島根原子力発電所2号機

内部火災防護 (審査会合における指摘事項の回答)

平成27年11月19日
中国電力株式会社

図1.1 評価プロセス

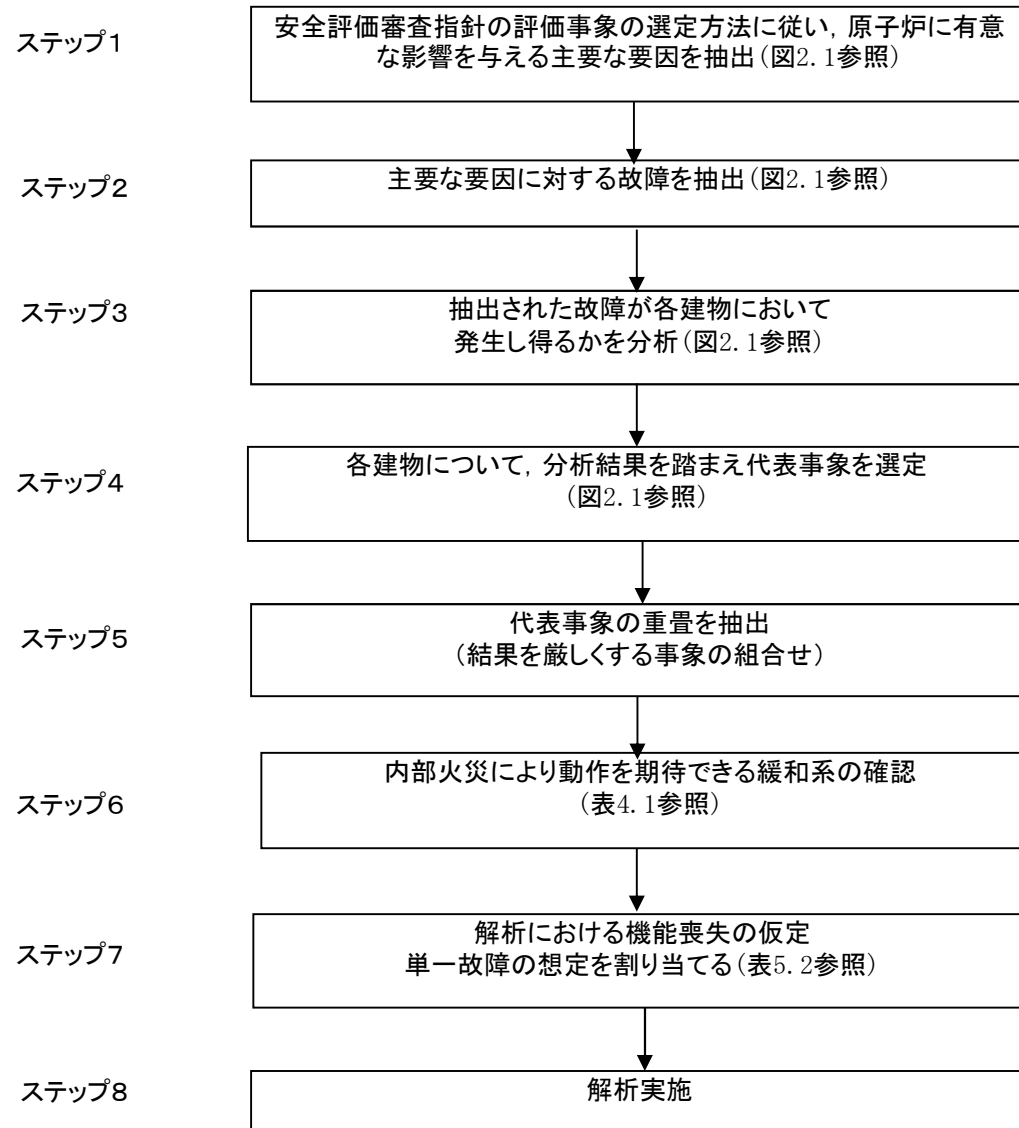
火災発生時に原子炉冷却材喪失事象が発生しないため、原子炉格納容器隔離弁等には機能要求がなく火災防護の対象として選定しない(多重化された系統の同時喪失を許容する)とすることについて、判断の根拠と基準適合性の考え方を説明すること。
等

安全機能を有する設備について、火災による当該設備の破損だけでは異常な過渡変化及び設計基準事故に至らないことを理由に、当該設備を火災防護の対象外としないよう見直した。

火災起因で安全系以外の設備が破損することによる異常な過渡変化及び設計基準事故発生時の安全機能の維持については、「内部火災により想定される事象の確認結果」に示す。

内部火災により原子炉に外乱が及ぶ場合について重畳事象も含め、どのような事象が起こる可能性があるかを分析し、発生する事象に対して単一故障を想定した場合においても収束が可能であるか、また、安全停止が可能であるかについて解析的に確認を行った。
